**PRODLOUŽENÍ PODCHODU  
V ŽST CHODOV**

**Dokladová část**

**Záznamy z výrobních porad**

<b>Název stavby:</b>	Prodloužení podchodu v ŽST. Chodov
<b>Stupeň dokumentace:</b>	Dokumentace pro společné povolení (DUSP)
<b>Objekt :</b>	SO 01-20-01 Žst Chodov, přístupový chodník do podchodu
<b>Katastrální území:</b>	Dolní Chodov 652 172
<b>Místo stavby :</b>	Žst Chodov
<b>Trat' ČD :</b>	140 Chomutov – Karlovy Vary Cheb 144 Loket – Nové Sedlo u Lokte – Chodov - Nová Role
<b>Období realizace :</b>	03/2024

## Příloha zápisu

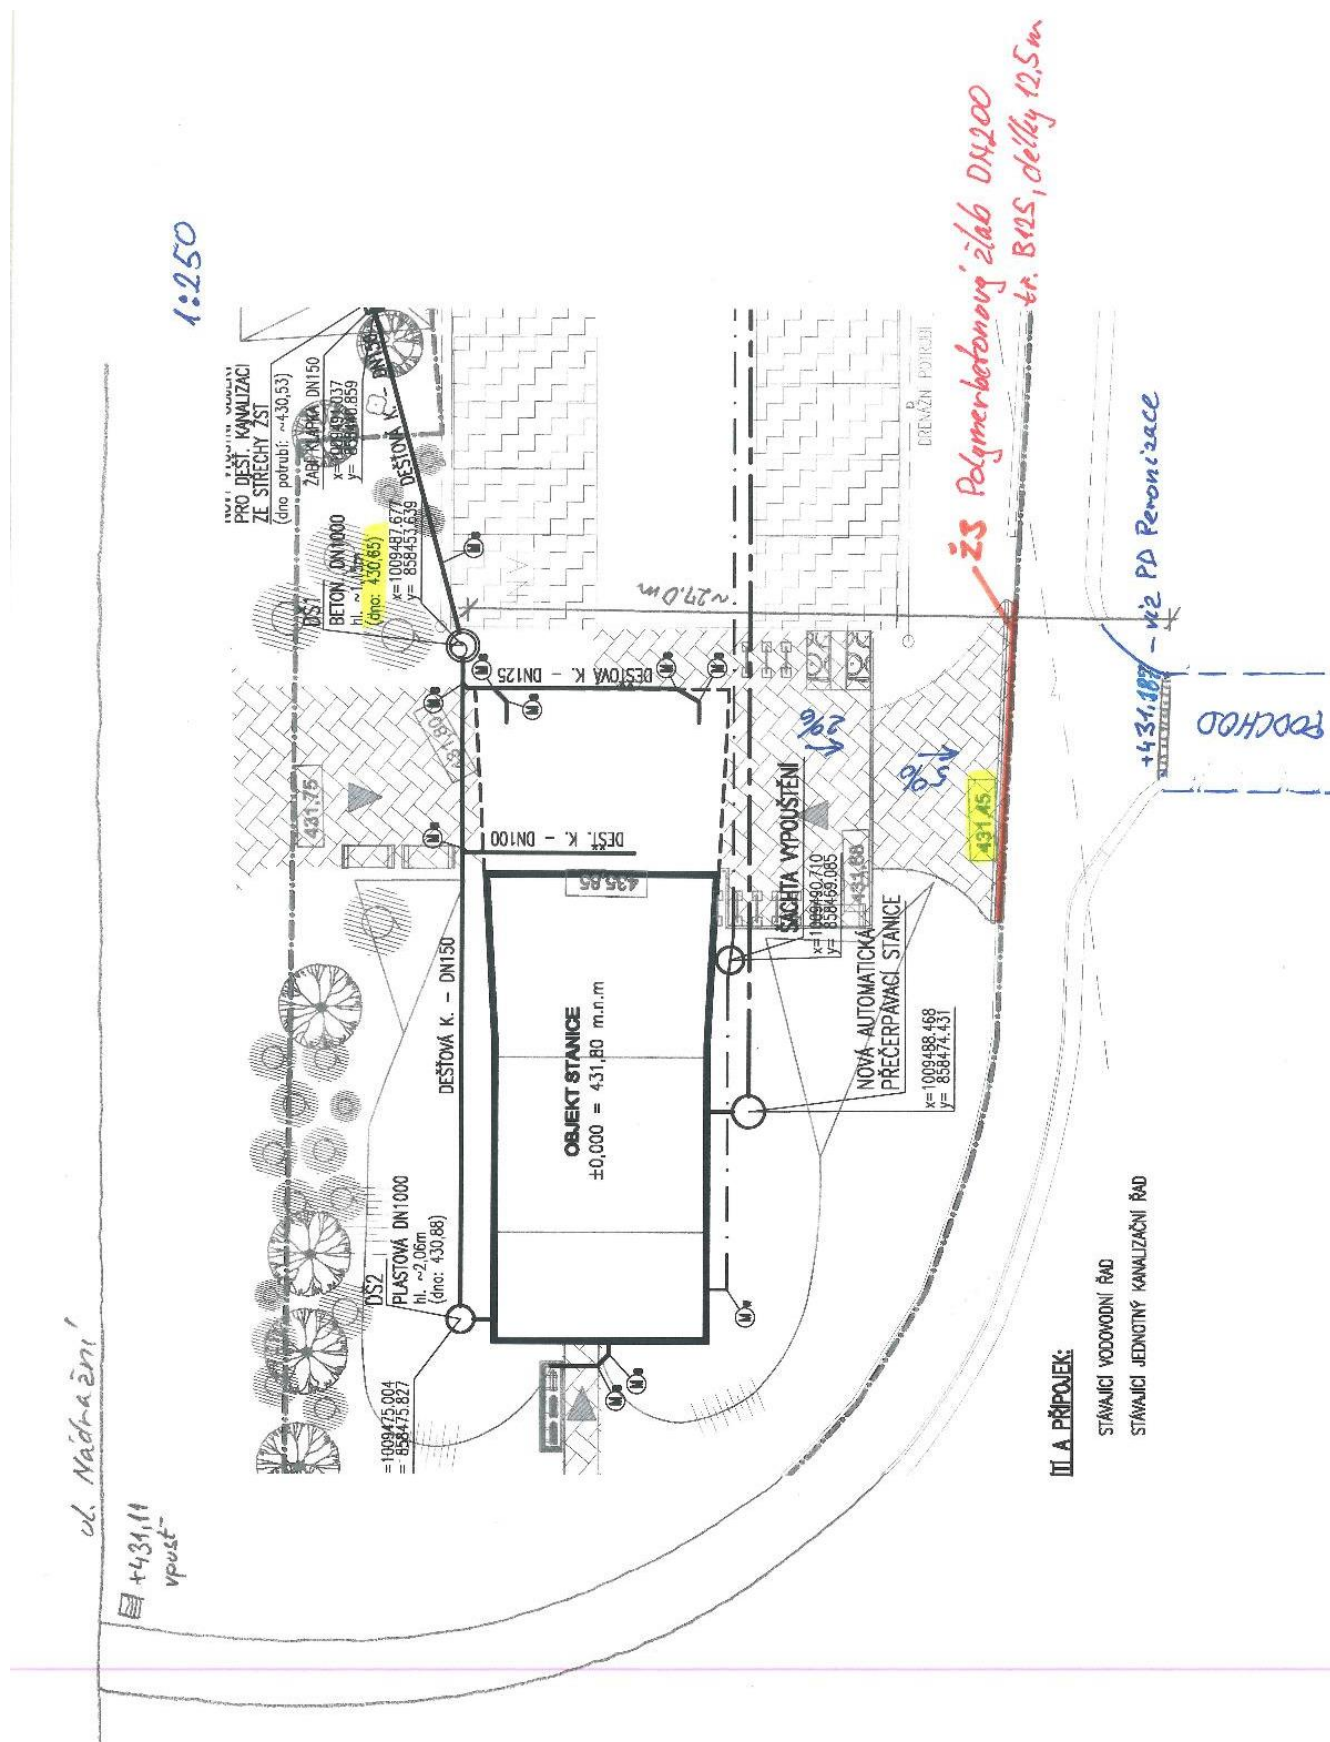
Ve stávajícím stavu jsou na vstupu umístěny dva odvodňovací žlábků. Voda ze žlábků je dle dokumentace skutečného provedení vedena do odpařovacího příkopu podél chodníku trubkou DN 100 podél vnější hrany křídla. Do žlábků je ještě napojena vpust' umístěná za levým křídlem, která odvodňuje svah přilehlý k chodníku. Vpust' u levého křídla není v DSPS uvedena a byla doplněna zřejmě během stavby, stejně jako druhý žlab na vstupu. Kapacitně toto řešení je nedostatečné a dochází k zatékání vody do podchodu.

Stávající dva žlábků před vstupem do podchodu budou nahrazeny jedním kapacitnějším a izolace dna podchodu v tomto místě bude doplněna a vytažena nad ustálenou hladinu spodní vody (bylo požadováno v ZTP). Vpust' za křídlem nebude napojena do žlábků před vchodem do podchodu, nutno provést její přesměrování mimo podchod.

Projektant prověří probírané varianty odvodnění a úpravy chodníku, zda jsou technicky možné.

Přílohou tohoto zápisu je stávajícího schéma odvodnění zpracované projektantem dle PD nové VB s uvedením výšek žlábků před podchodem, vpusti u ulice Nádražní. Žlábek před podchodem je veden trubkou podél chodníku do vysychacího příkopu. Dle PD VB je v patě chodníku od VB umístěn žlab Ž3, který je pravděpodobně napojen na žlab vedoucí podél chodníku. Případné napojení žlábků před podchodem do šachy DŠ1 u VB s ohledem na výšku dna šachty (+430,65) a výšku na žlábků (+431,18) není reálné.

Stávající vpust' na konci chodníku v místě napojení na ulici Nádražní má výšku +431,11, což je v podstatě výška žlábků u podchodu. Pro další ověření této varianty bude nutné doplnit zaměření.

## Příloha zápisu

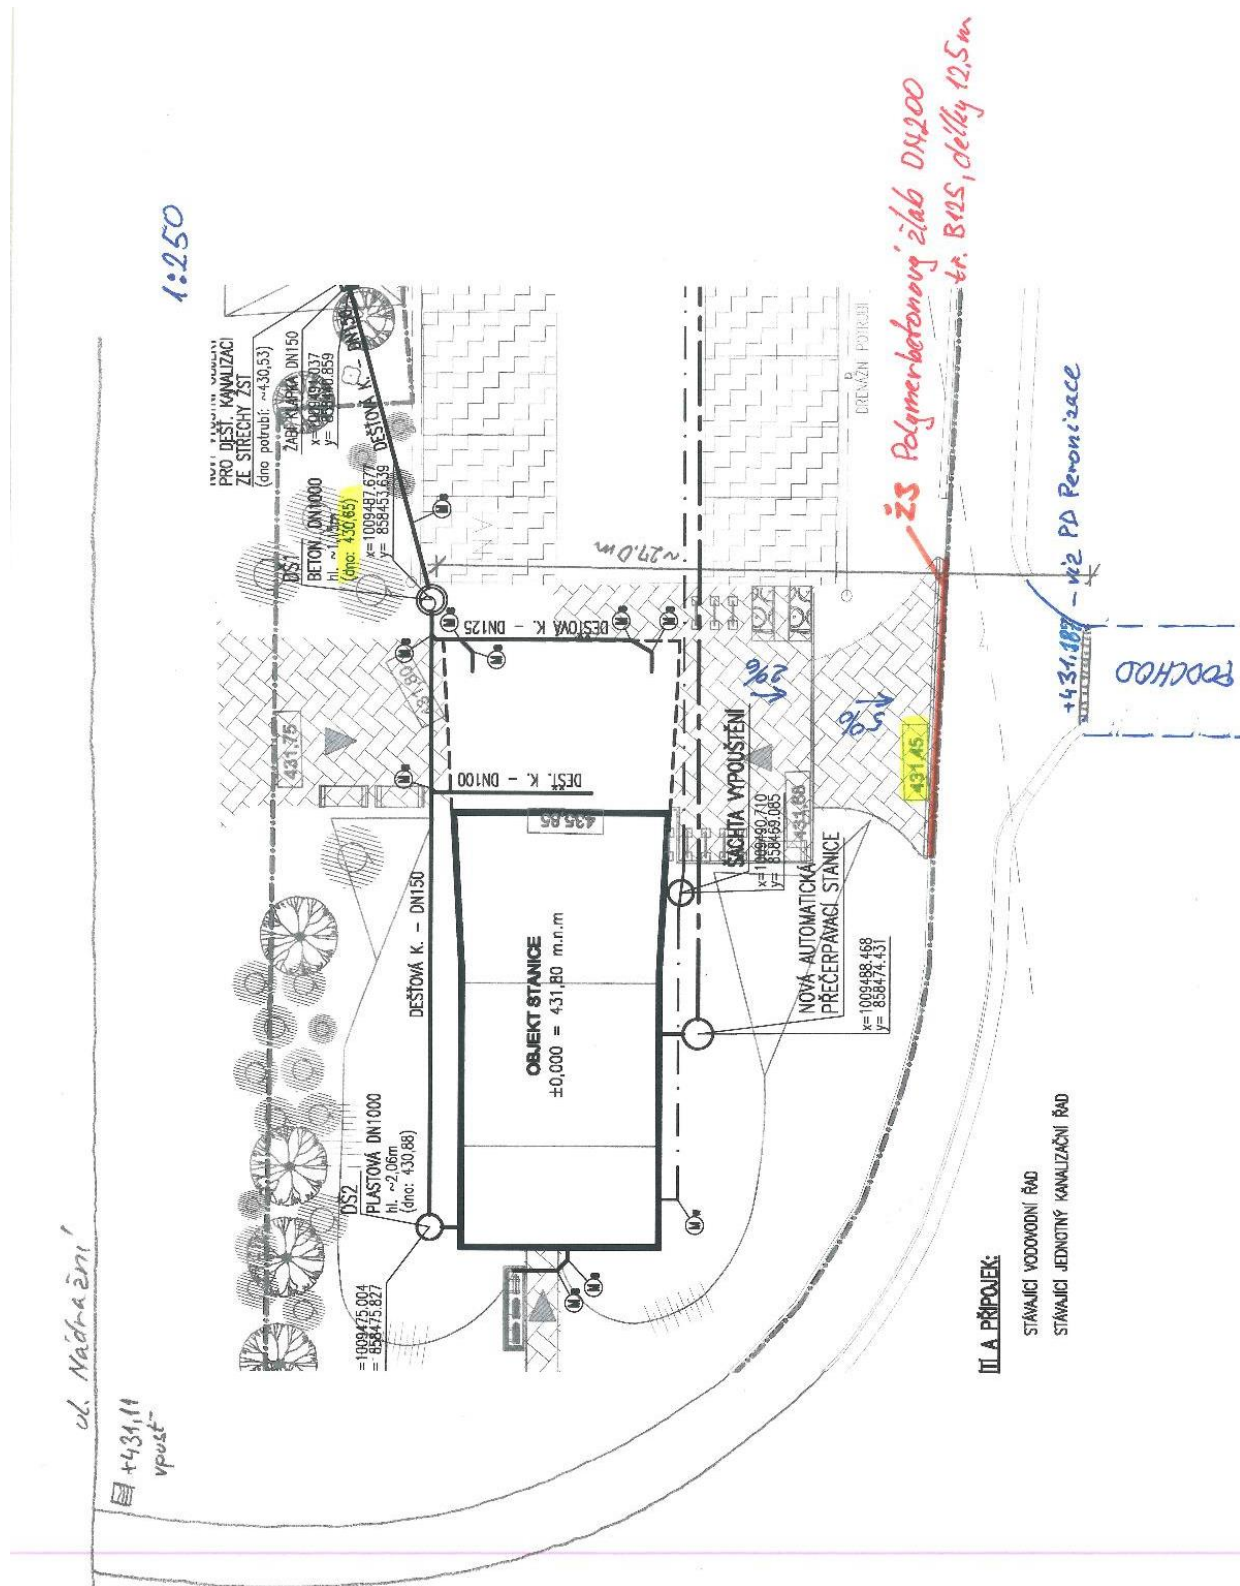
Varianta spočívá v napojení odvodňovacích žlábků před podchodem do systému dešťové kanalizace nové VB přes šachtu D31. To znamená vybudování nové šachty a ležatého potrubí v délce cca 30m. Tato varianta zasahuje do stavby VB. Schéma odvodnění VB viz příloha. Projektant ověří proveditelnost této varianty s ohledem na výšky dna šachty D31 a výšky žlábků před podchodem.

V této variantě bude uvažováno s prodloužením stávajícího odpařovacího (vsakovacího) příkopu vedeného podél chodníku vybudovaného ve stavbě „Peronizace ŽST Chodov“. Prodloužením by se zvýšila jeho kapacita. Stávající vpust' za křídlem bude odpojována od odvodňovacích žlábků před vstupem a bude přímo napojena do odpařovacího příkopu. Stávající žlábků budou nahrazeny kapacitnějším nebo bude do rampy doplněn další žlábek.

Přílohou tohoto zápisu je schéma stávajícího odvodnění zpracované projektantem dle PD nové VB s uvedením výšek žlábků před podchodem, vpusti u ulice Nádražní. Žlábek před podchodem je veden trubicou podél chodníku do vysychacího příkopu. Dle PD VB je v patě chodníku od VB umístěn žlab Ž3, který je pravděpodobně napojen na žlab vedoucí podél chodníku.
